改善箇所説明図

改善の内容

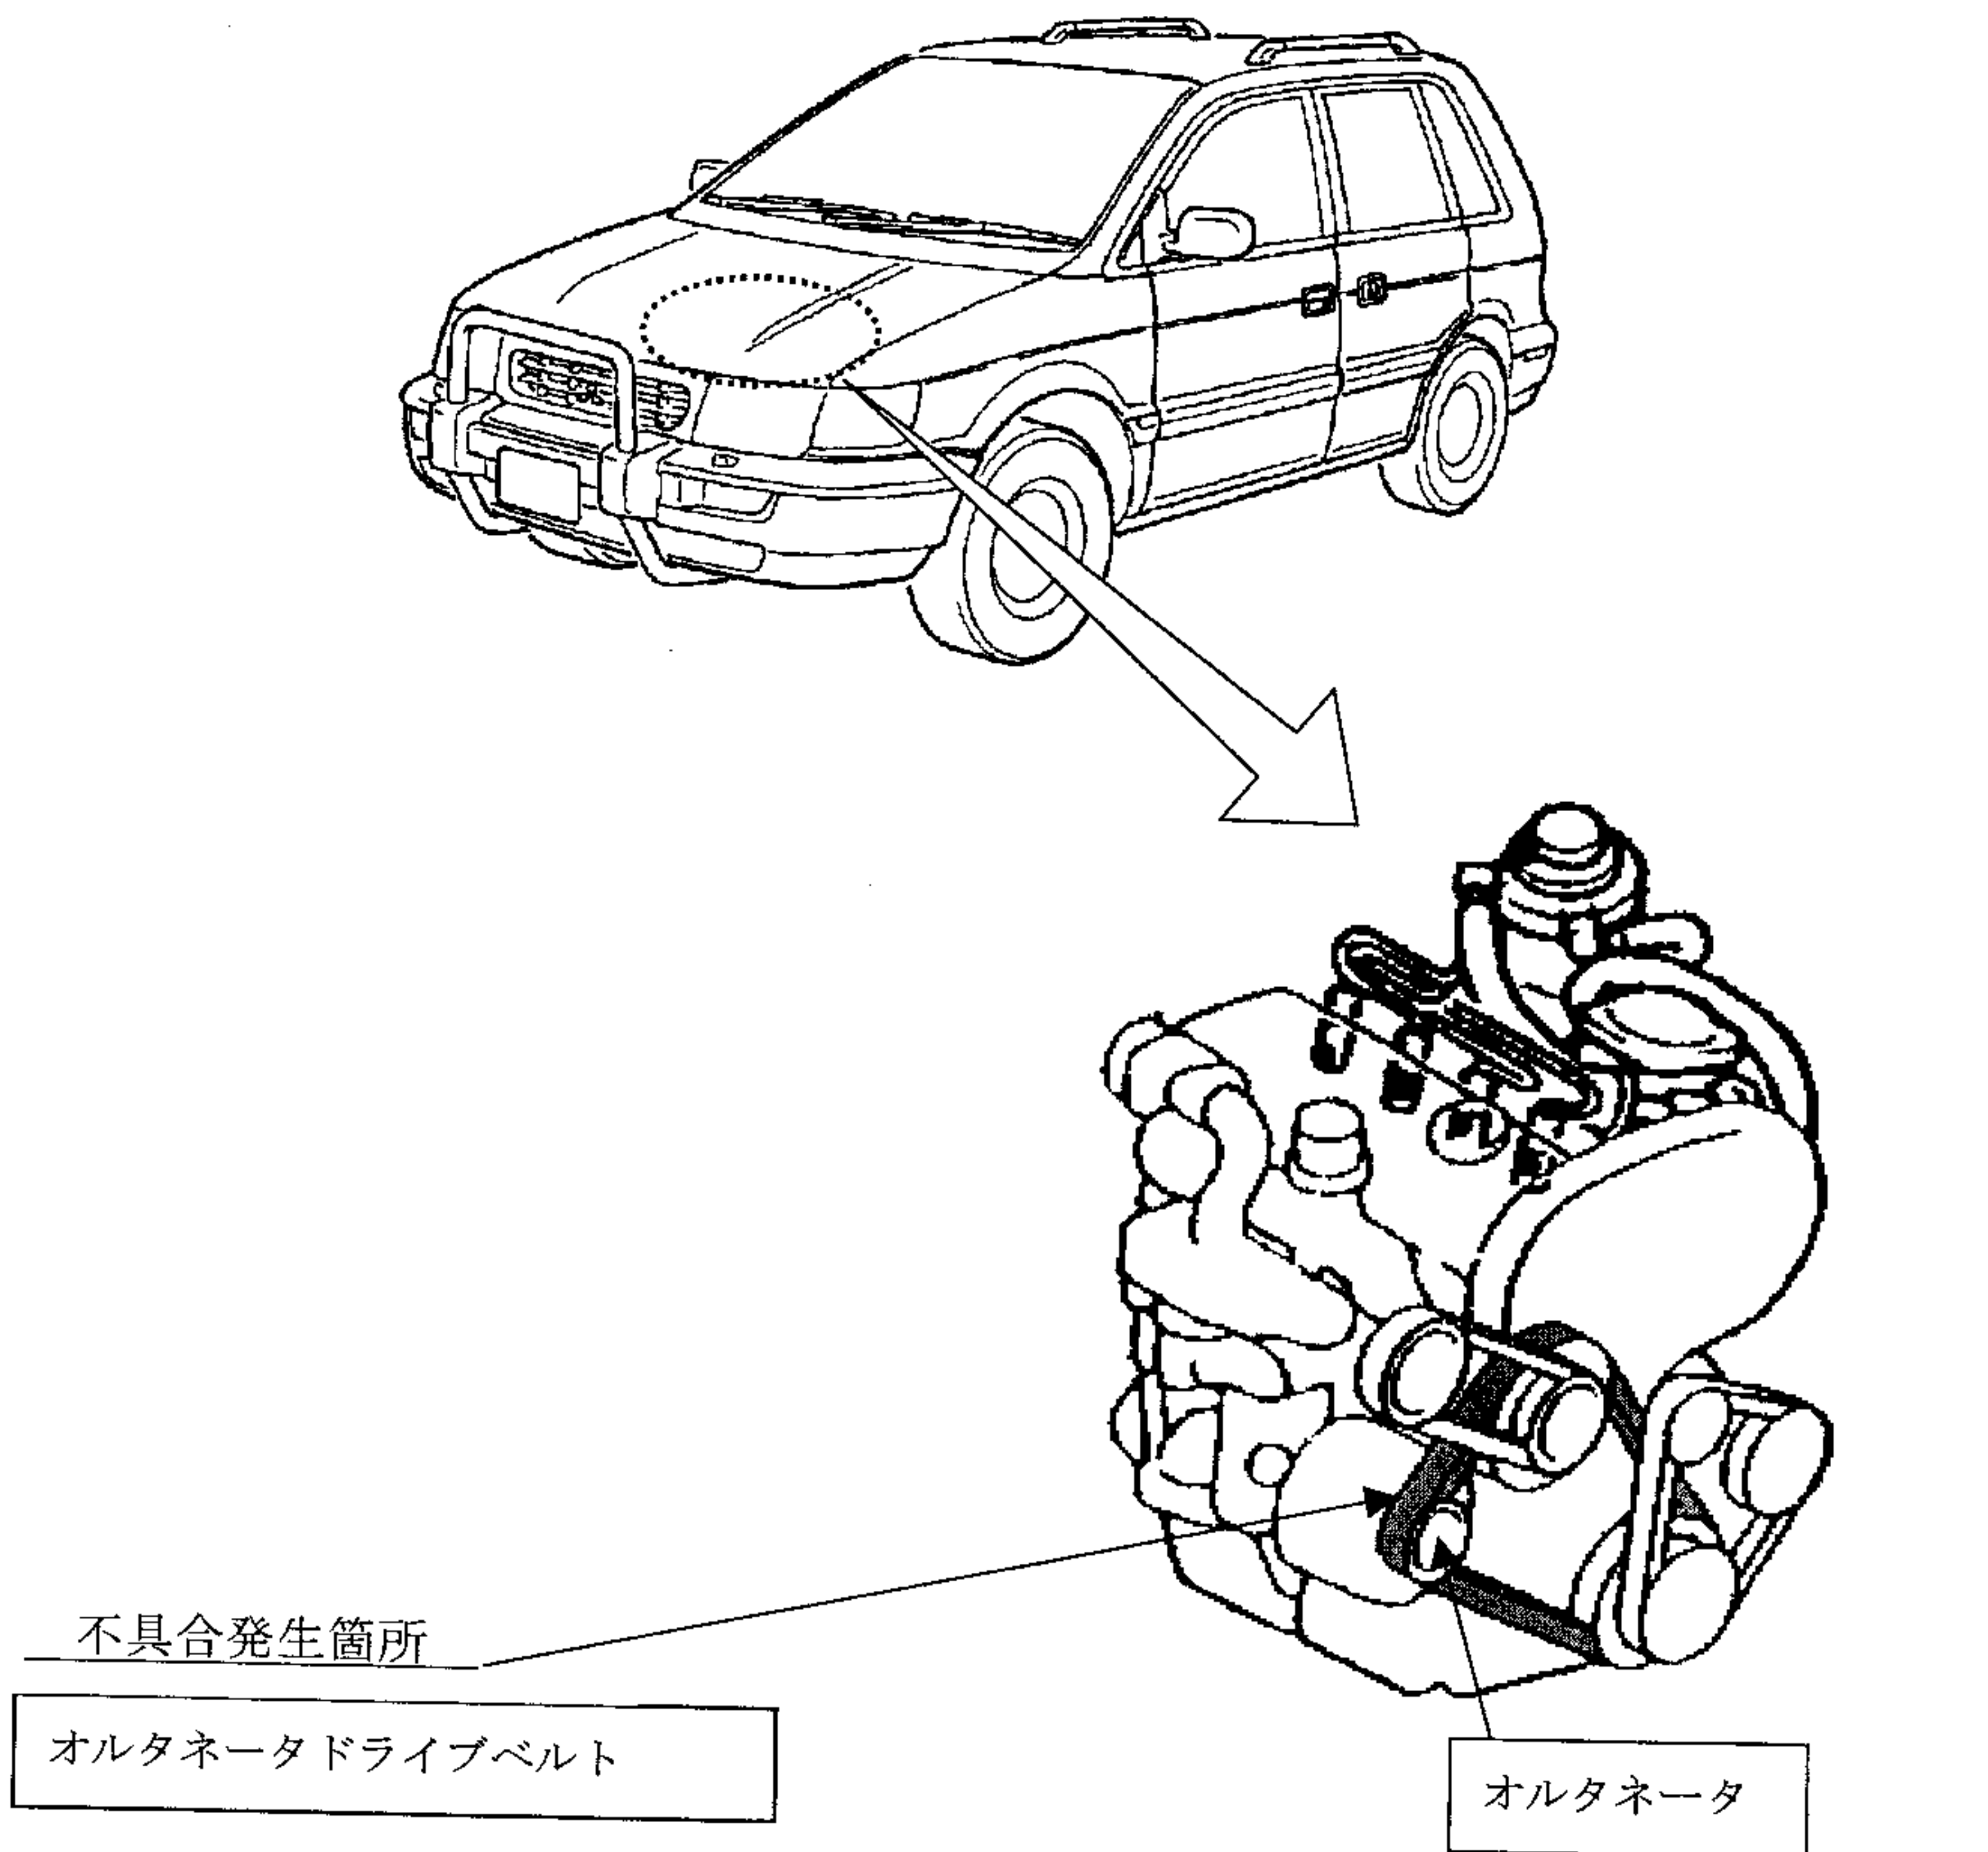
負圧ポンプを内蔵したオルタネータのプーリ形状が不適切なため、整備時、オルタネータドライブベルトを過張力で調整すると、エンジンの回転変動により当該ベルトが早期に摩耗する可能性がある。そのため、そのままの状態で使用を続けると、最悪の場合、ベルトが破損し、負圧ポンプが停止することによりブレーキ倍力機能が損なわれ、制動力が低下するおそれがある。なお、当該ベルトが規定値内の調整の場合は、当該ベルトは十分な耐久性がある。

全車両、オルタネータを点検し、未対策品が装着されているものはオルタネータを対策品にオルタネータドライブベルトを新品と交換する。

注：図中の 内は交換部品を示す

識別：右側フードヒンジの上側取付けボルト頭部に白色または黄色のペイントを塗布する。
